Mission régionale d'autorité environnementale
Île-de-France

**Avis en date du 5 novembre 2019
de la Mission régionale d'autorité environnementale d'Île-de-France
sur le projet d'ensemble immobilier New Edge (hôtel et bureaux) au sein de la
ZAC Montjoie à Saint-Denis (Seine-Saint-Denis)**

Synthèse de l'avis

Fig. 1 : Localisation du site du projet – source : étude d'impact

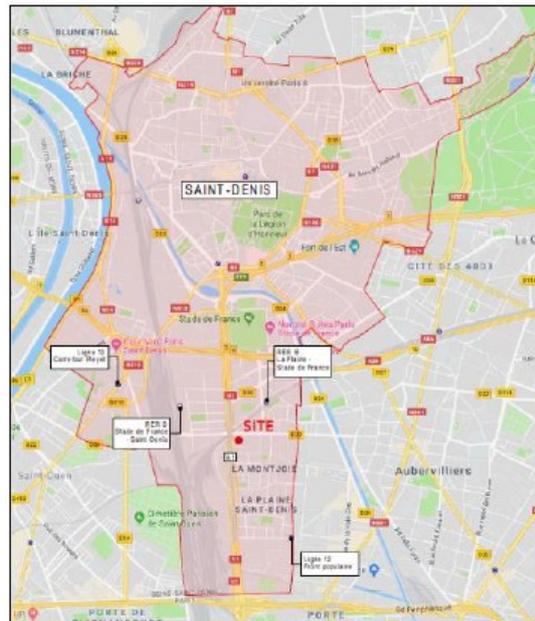
Le site du projet se situe dans le secteur de la Plaine au sud du stade de France (page 152 fig 1), délimité par :
